Pôle Autorité Environnementale
DREAL AURA

Objet : Compléments de précisions concernant notre envoi du 12 mars 2024

Pour faire suite au dépôt de notre demande d'examen au cas par cas 2024-KKP-5033-LugessurraïlChatel (74), nous vous prions de trouver ci-après des précisions concernant notre projet.

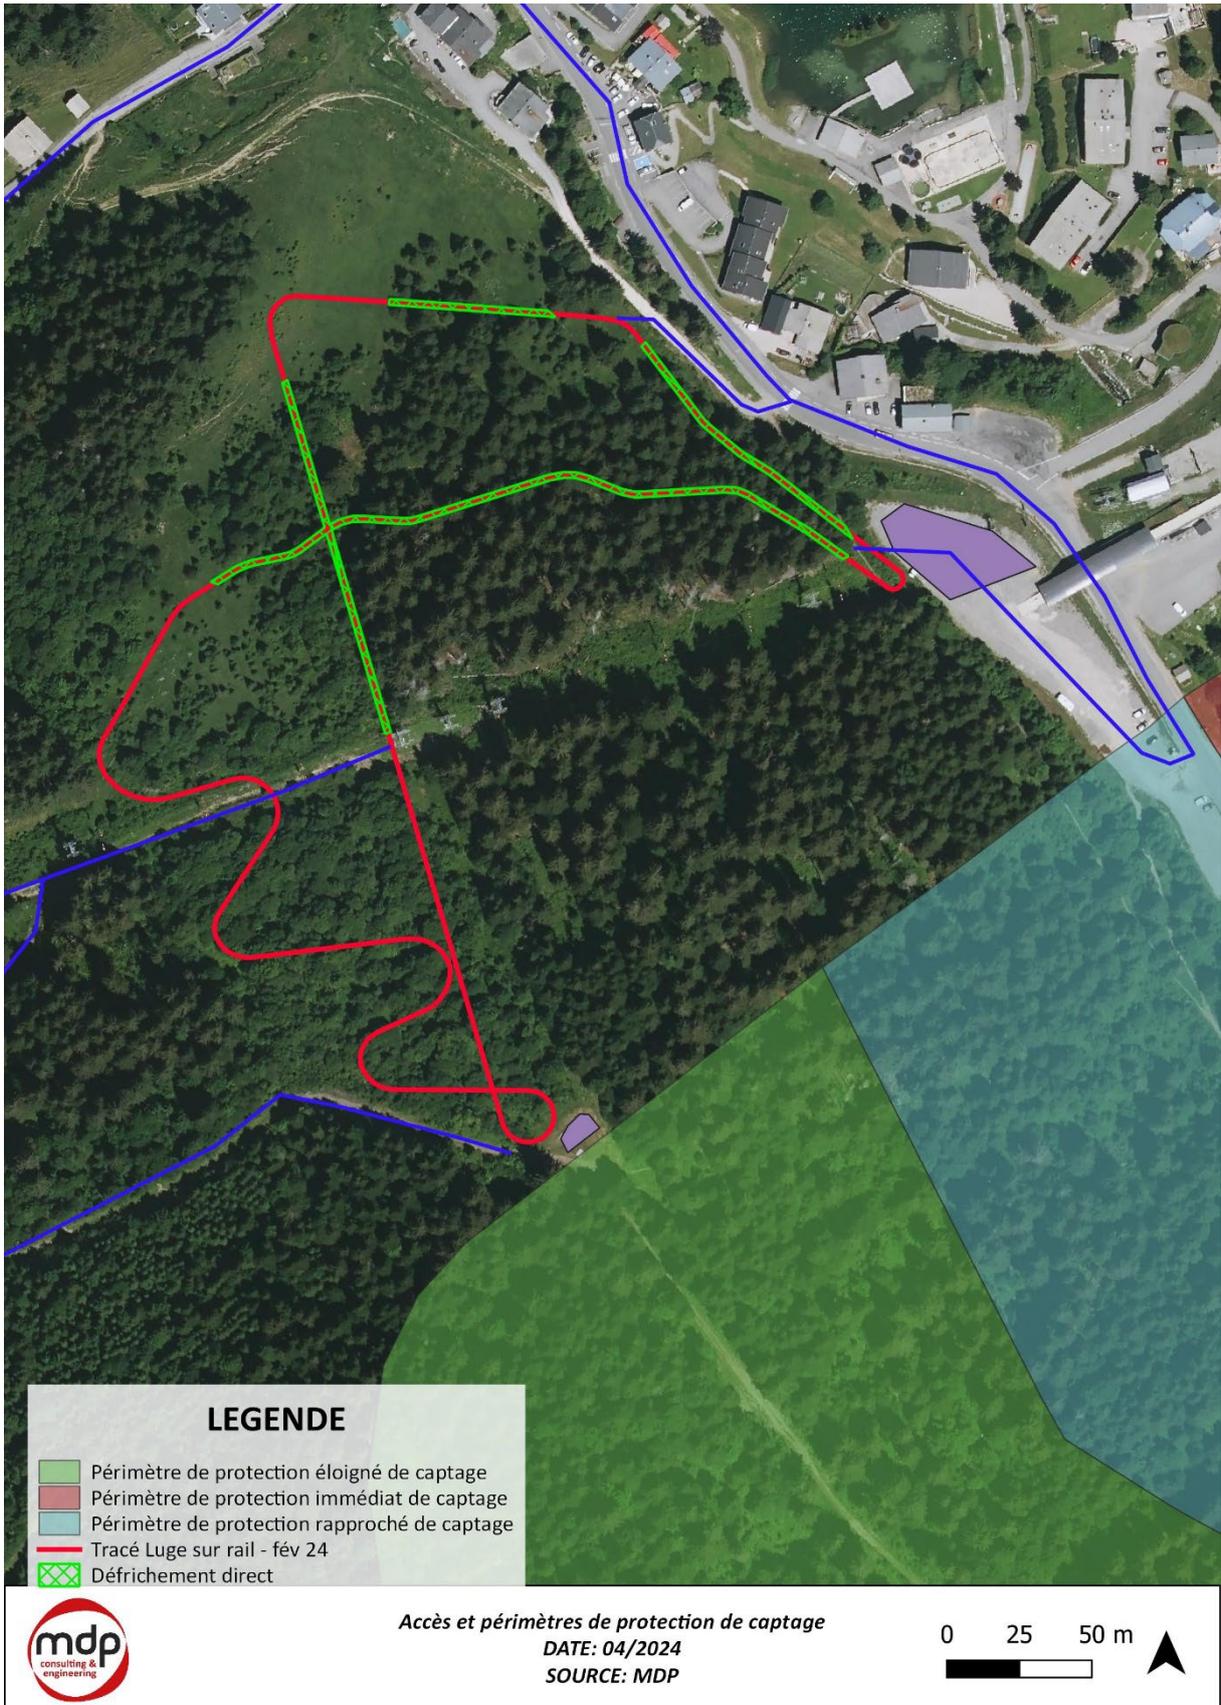
1/ Dispositions nécessaires pour se conformer à l'arrêté DUP n°272/001 du 24 septembre 2001 concernant le captage de "Chatel-Vonnes", afin d'éviter tout risque de dégradation de la qualité des eaux souterraines :

Les accès (hors route du domaine public) ont été réfléchis pour éviter les emprises des captages d'eau (voir carte sur page suivante). En effet, la zone d'arrivée et la zone de stockage des engins sont situés en aval du périmètre de captage.

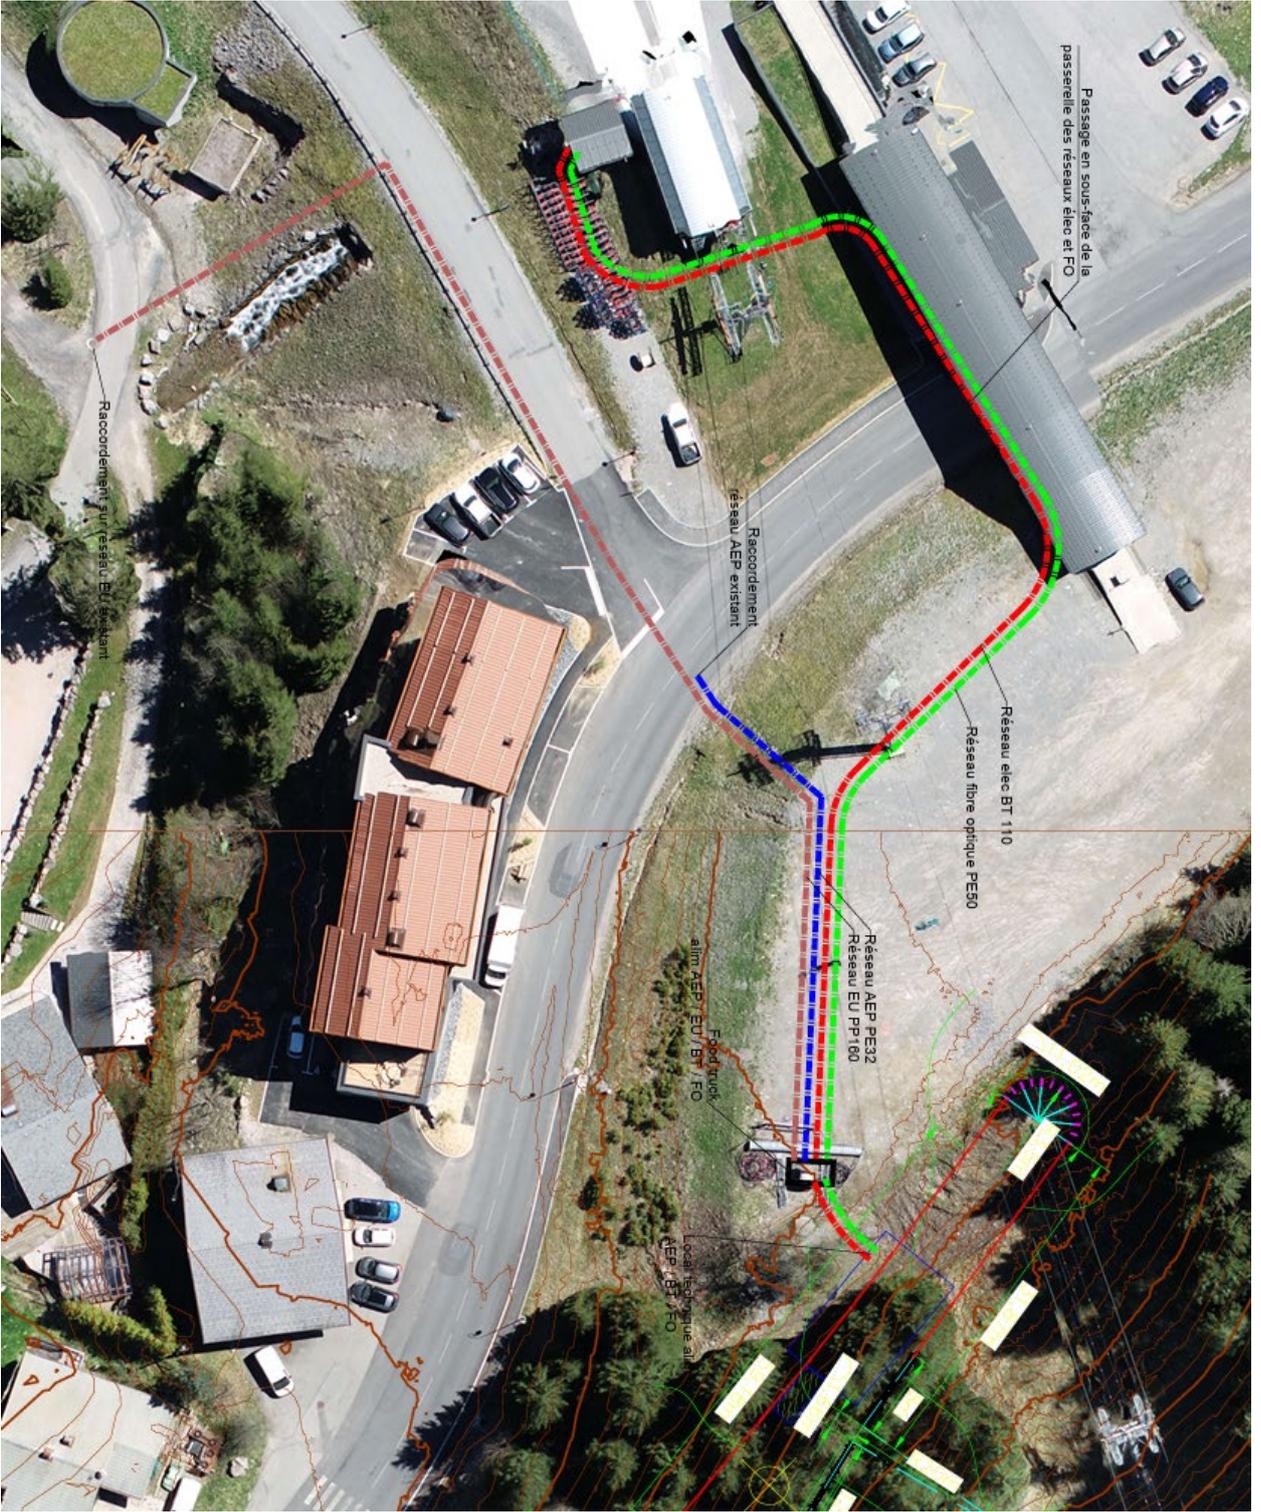
3/ Raccordement du bâtiment technique et du snack/café au réseau public d'eau potable et d'assainissement : ce point était demandé dans le cahier des clauses techniques particulières lors de la consultation des entreprises.

Vous trouverez ci-dessous un extrait du marché dans lequel figure les travaux de viabilisation du food-truck ainsi qu'un extrait de plan représentant le réseau de viabilisation prévu.

Schéma explicatif de l'adaptation de l'éclairage public pour éviter la diffusion de la lumière

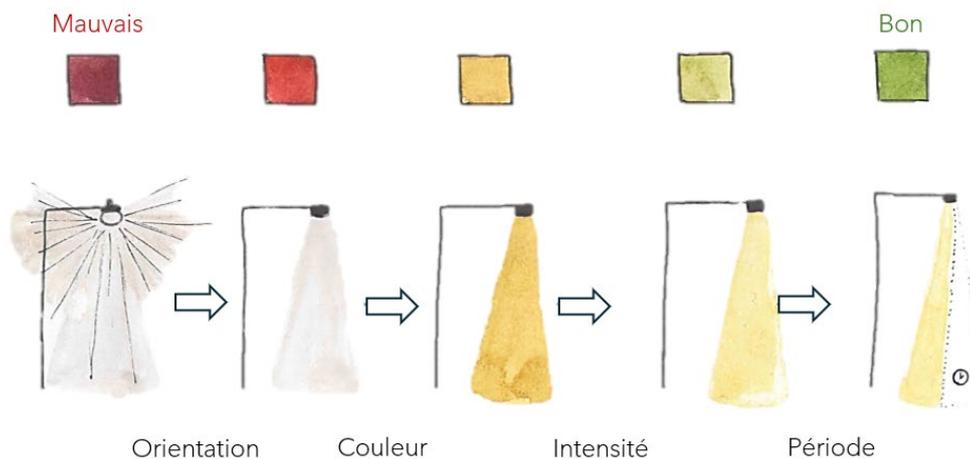
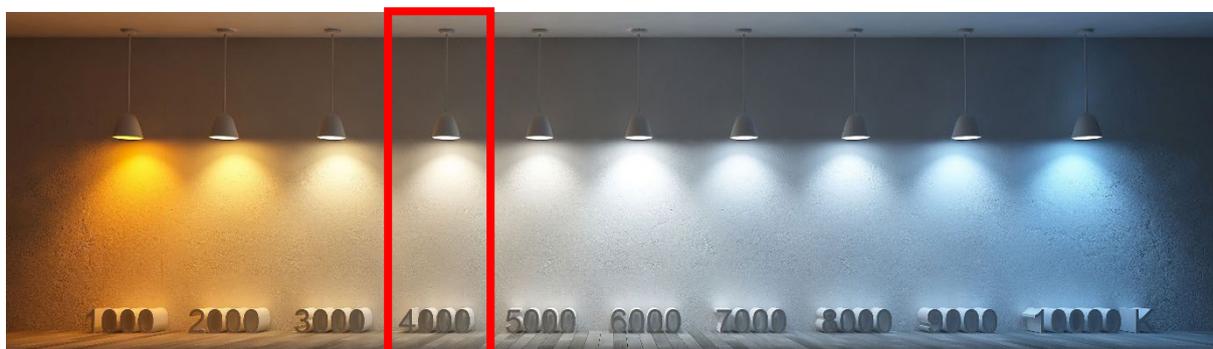
L'éclairage extérieur devra :

- Limiter au maximum le nombre de point lumineux,
- Limiter les hauteurs des candélabres,
- Limiter l'intensité lumineuse émise par les lampes,
- Orienter les faisceaux lumineux vers le bas,
- Eviter la longueur d'onde verte et les lampes blanches froides.

Pour cela, l'éclairage sera réalisé par des candélabres LED piloté par programmation horaire et interrupteur crépusculaire.

Le modèle de candélabre permettra d'éviter tout flux lumineux vers le ciel, source de pollution lumineuse. Par défaut, les plages de fonctionnement (programme horaire) **seront établies de 16h à 18h durant les mois de décembre, janvier et février.**
